PRODUKT	AVD.	GRUPP
P	2	23
BETR.		NR
Snabbtomgång, 240		29
		DATUM Maj 79

Service meddelande

Sänkt varvtal-snabbtomgång

Samtliga 240 med B17-19-21 A motor

Zenith

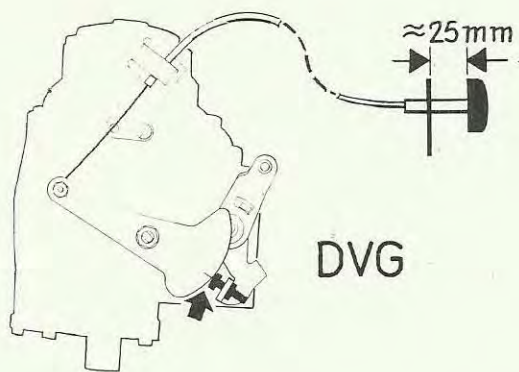
Snabbtomgången ska från och med nu justeras till 20,8-22,5 r/s (1250-1350 r/min).

Vid justering ska motorn vara varmkörd. Choken ska vara utdragen ca 25 mm så att strecket på kallstartreglagetets hävarm ligger mitt för snabbtomgångsskruven.
